Bogotá D.C., Septiembre 18 de 2025

**REF:** Respuesta de traslado de derecho de petición del Concejal Samir Bedoya Piraquive.-202501702. Convenio 186 2023

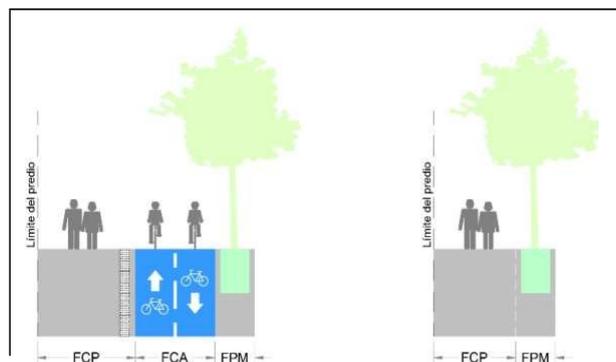
*"(..) La comunidad de Parques de Bogotá manifiesta su preocupación frente a la obra actualmente en ejecución sobre la Carrera 95A con CIV 7009150, desarrollada por el Instituto de Desarrollo Urbano – IDU. La inquietud principal radica en que no se evidencia la inclusión adecuada de rampas para garantizar la accesibilidad de personas con discapacidad y movilidad reducida. Por lo anterior, se solicita muy respetuosamente que se revise y garantice que, al finalizar la obra, estos espacios cuenten con las condiciones pertinentes de accesibilidad.*

A continuación, se muestra el diseño previsto en la norma NTC 4143 del IDU, de acuerdo a la cual se realizarán las adecuaciones del caso:

En la imagen a continuación, se muestra que la pendiente del andén hacia el descanso del mismo, será del 10% y el descanso del andén será del 2% de la vía hacia la parte interna del andén. Esto significa que las rampas peatonales para
